泊発電所 3号炉  
第4条 地震による損傷の防止  
(地下水排水設備について)

(審査会合における指摘事項回答)

令和6年1月18日  
北海道電力株式会社

## 【指摘事項（令和5年2月28日第1118回審査会合）】

表1 排水経路の排水機能維持に係る考え方\*

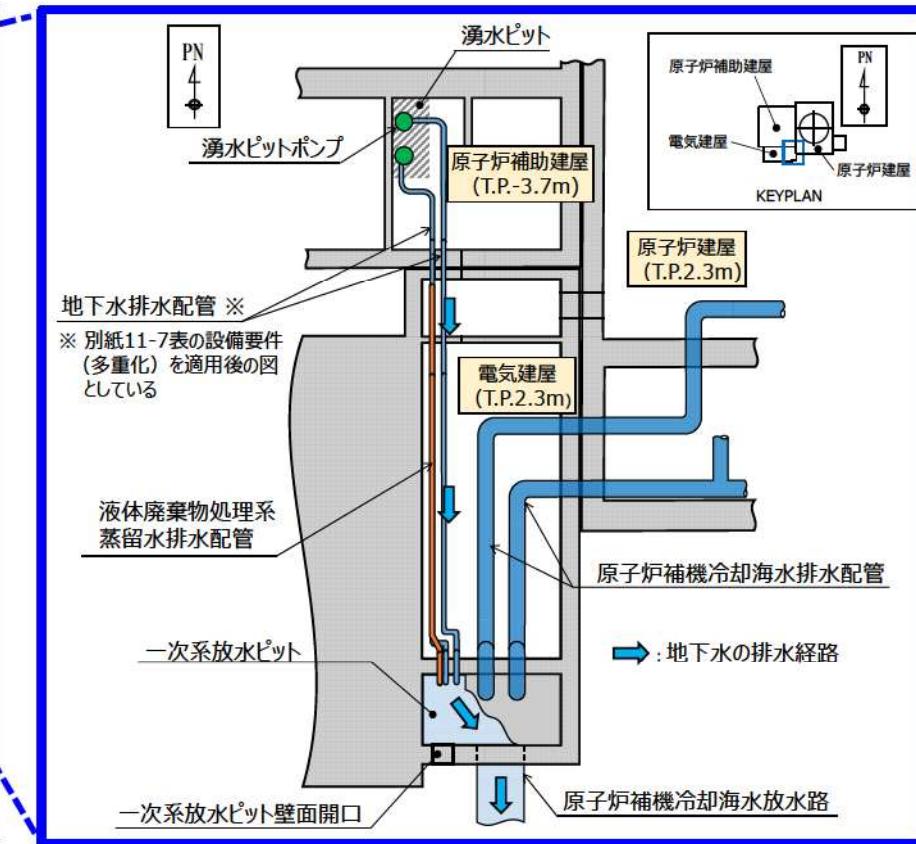
地下水排水設備の排水経路について、以下を踏まえた排水機能の維持に係る考え方を示した上で、最終的な排水先へ確実に排水可能な経路であることを説明すること。

- ✓ 排水配管の間接支持構造物を含む排水経路においてSs機能維持とする範囲
- ✓ 排水経路においてSs機能維持としない範囲がある場合、排水経路の崩落等によって完全に閉塞する可能性

- 地下水排水設備の排水経路は表1のとおりである。
- 表1においてSs機能維持としない範囲についても、完全に閉塞する可能性は低く、最終的な排水先である外海まで排水可能な経路である。
- ただし、Ss機能維持としない範囲は閉塞の可能性を完全に排除できないため、当該範囲が閉塞した場合においても、放水ピット上部開口から構内排水設備まで自然流下させる排水経路を確保し、外海へ確実に排水可能な設計とする。

閉塞の可能性を完全に排除できないため、放水ピット  
上部開口から構内排水設備まで自然流下させる排水  
経路を確保し、外海へ確実に排水可能な設計とする
